## 会計検査の指摘事例とその解説(83)

令和元年も12月となりました。今回は、環境省の補助金で都道府県及び政令指定都市（以下「事業主体」という。）が造成した再生可能エネルギー等導入地方公共団体支援基金等により実施した事業において、設備の設計や施工が適切でなかったりして、取り崩された基金の使用が適切でなく、不当と指摘されたものの中から設計2件、施工1件、計3件を紹介します。

図-1 パワーコンディショナの概念図

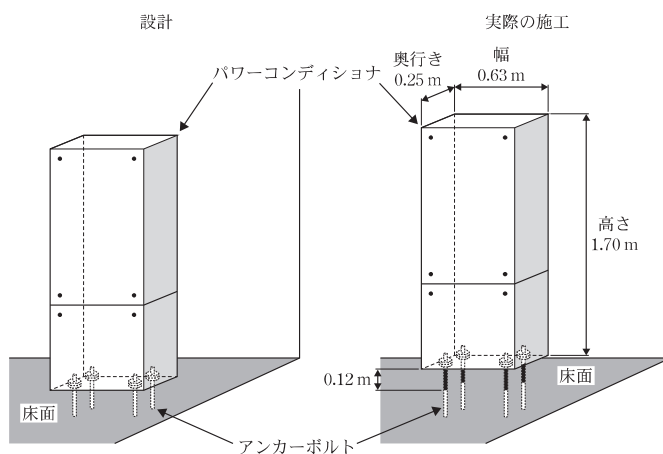
しかし、請負人は、本件工事を施工する際に、塔屋内の貯水槽から水があふれることにより、パワーコンディショナが浸水するおそれがあることから、パワーコンディショナの底面と床面との間に空間（0.12m）を確保するため、パワーコンディショナを床面に直接据え付けないこととして、パワーコンディショナをアンカーボルトにより固定していました（パワーコンディショナの概念図参照）。こ

のため、アンカーボルトの耐震設計計算では、パワーコンディショナを床面に直接据え付けることにより安全性を確保することとしているのに、上記のような施工方法では、パワーコンディショナの底面と床面との間が密着してしていないことから、地震時に発生する水平力によりアンカーボルトが損傷しパワーコンディショナが転倒するなどのおそれがある状態になっていました。

したがって、本件パワーコンディショナ（工事費相当額2,505,373円、国庫補助金相当額2,505,277円）は、据付工事に係る施工が適切でなかったため、地震時における所要の機能が維持できないおそれのある状態になっていました。

図一 2 太陽光パネルの下地の概念図

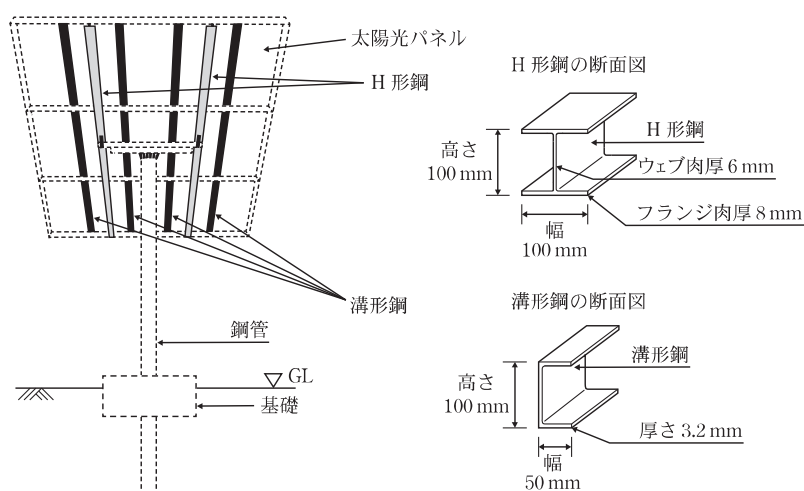
しかし、要領等によれば、太陽光パネルの下地は、常時、暴風時及び地震時のそれぞれの場合における固定荷重、積雪荷重等を考慮して部材に生ずる曲げ応力度(注)が許容曲げ応力度(注)を下回らなければならないことなどを検討することとされているのに、同町は、この検討を行っていませんでした。

そこで、要領等に基づき太陽光パネルの下地について構造計算を行ったところ、常時におけるH形鋼及び溝形鋼に生ずる曲げ応力度は、それぞれ835N/mm<sup>2</sup>及び584N/mm<sup>2</sup>となり、いずれも許容曲げ応力度157N/mm<sup>2</sup>を大幅に上回っていて、応力計算上安全とされる範囲に収まっていませんでした。また、地震時におけるH形鋼に生ずる曲げ応力度は372N/mm<sup>2</sup>となり、許容曲げ応力度235N/mm<sup>2</sup>を大幅に上回っていて、応力計算上安全とされる範囲に収まっていませんでした。

12,045,398円、」国庫補助金相当額12,045,139円)は、設計が適切でなかったため、所要の安全度が確保されていない状態になっていました。
